Dodatek č. 2 ke smlouvě o dílo č. OR/24/20397

**„Zámek Pardubice – vybudování reprezentativního sálu a foyer se
zázemím pro společenský trakt zámeckého paláce“**

Předmětem dodatku č. 2 smlouvy je provedení změn v předmětu díla v částech popsaných podrobně změnovým rozpočtem a oprava součtové chyby v celkové ceně dodatku č. 1 smlouvy.

Dělení plechů skruže

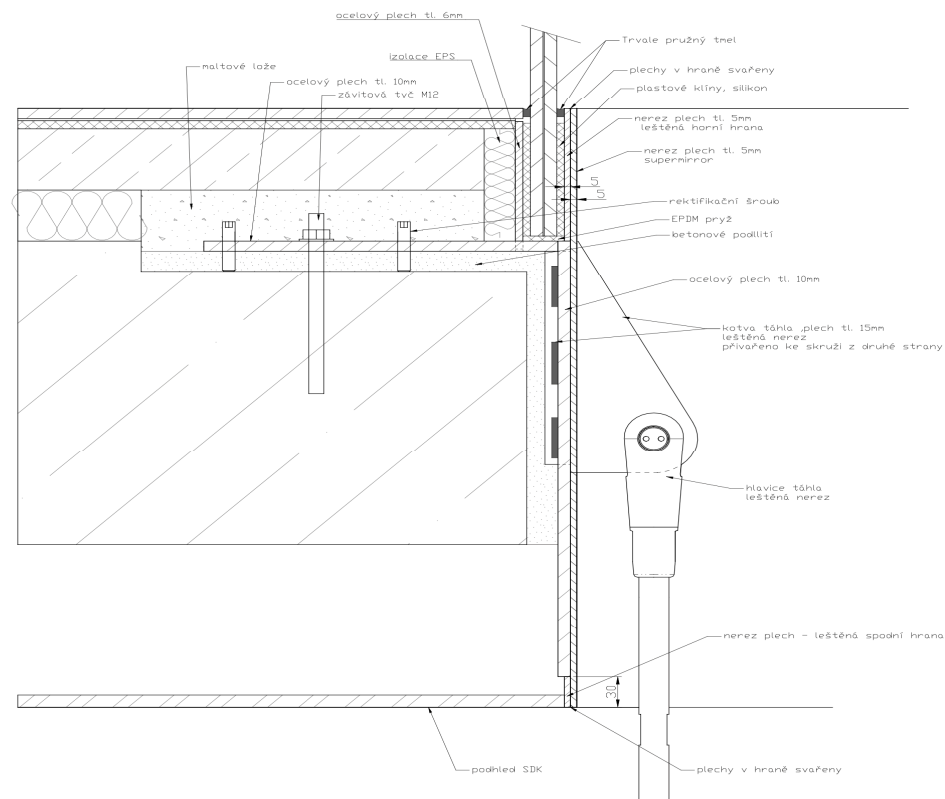
Technické řešení ZL:	Změna materiálu obložení schodiště		
Celková cena ZL	769 148,85 Kč	přípočet	933 069,16 Kč
		odpočet	- 163 920,30 Kč
Přílohy ZL:			
Dopad ZL:	na Harmonogram: na Dobu pro dokončení: na Stavební povolení:		
Poznámka			
ZL předkládá:	OHLA ŽS, a.s.		
	dne:		podpis:
Vyjádření projektanta Objednatele:	souhlasí / nesouhlasí		
	dne:		podpis:
Vyjádření TDI:	souhlasí / nesouhlasí		
	dne:		podpis:
Vyjádření Objednatele:	souhlasí / nesouhlasí		
	dne:		podpis:

- nerezový plech leštěný, provedení SUPERMIRROR, tl. 10 mm, vč. skružování, montáží a svařování, vč. doleštění						
					- rektifikace a osazení vč. spotřebního materiálu						
					Viz výkres "Dělení plechů skruže"	17,295					
					1,835						
					1,803						
					1,835						
					1,351						
					1,838						
					1,576						
					2,29						
					1,584						
					1,832						
					1,351						
2				619996137	Ochrana stavebních konstrukcí a samostatných prvků včetně pozdějšího odstranění obedněním z OSB desek samostatných konstrukcí a prvků	m2	46,224	778,00	35 962	ÚRS 2025-I	
					čelo po obvodu :18*0,57*1,2; vč. opakovaného provedení: *2	24,624					
					přesahy horizontální: 18*0,3*2; vč. opakovaného provedení: *2	21,600					
3				619996145	Ochrana stavebních konstrukcí a samostatných prvků včetně pozdějšího odstranění geotextilií obalením samostatných konstrukcí a prvků	m2	46,224	71,30	3 296	ÚRS 2025-I

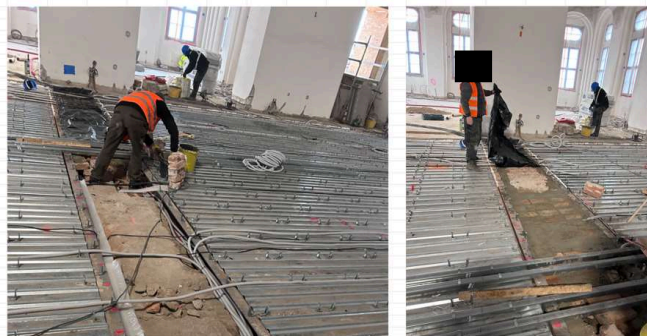
Pol.1 Vybourání středové zdi - bylo nutno obnažit středovou zeď od horní hrany nosníků.
